Keuringsverslag van een elektrische laagspanning- en zeer lage spanningsinstallatie

NIET CONFORM

Straatnaam Gebr. Persoonsstraat
Huisnummer 16
Busnummer
Postcode 3150
Gemeente Haacht
Land België

Controlebezoek van een oude huishoudelijke elektrische installatie van een wooneenheid bij verkoop op vraag van de verkoper volgens (KB 08/09/2019) - AREI Boek 1- 8.4.2. en 8.2.1. en 4.2.4.3.

Afbeelding schakel- en verdeelbord:

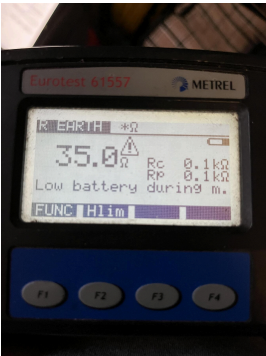
- I5.01 De aanduiding van de stroomkringen en/of apparatuur, aansluitklemmen, enz dient aangebracht of vervolledigd te worden. (Boek 1 Onderafdeling 3.1.3.1. en 3.1.3.3.A. en 5.1.6.1)

- I5.10 De genaakbare, naakte onder spanning staande delen zijn onvoldoende afgeschermd. (Boek 1 Afdeling 5.1.4. en 4.2.2.3.)
- I5.11 Niet gebruikte invoeringen van het verdeelbord zijn niet correct of onvoldoende afgedicht. (Boek 1 Afdeling 5.1.4. en 4.2.2.3.)
